监理通知单

工程名称：海南联生/联瑞分布式光伏发电项目

编号：HNLS/LR-JS-TZD-07

主题：关于 2023.9.9~9.13 对电站确户检查情况

二、组件压板未压实、压偏

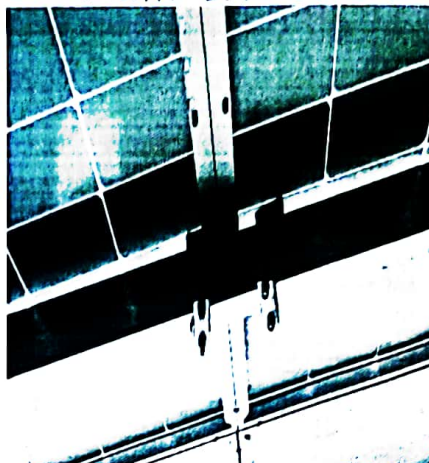
3、组件安装压板压偏较多，个别压板未压实。

4、部分电站组件压板未压实，组件压板压偏，需自检消缺。

五、支架基础未做防水处理，保护帽施工质量较差

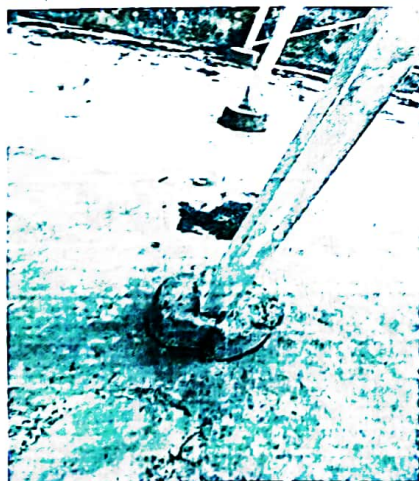
1、支架基础未做防水，且基础保护帽施工质量较差。

四、报废组件堆放

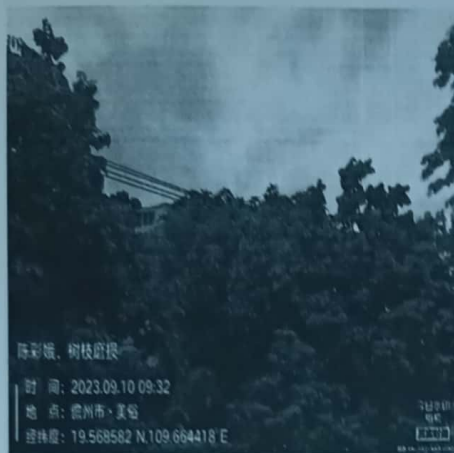
12、个别电站屋顶存放的报废组件，需及时进行清理。
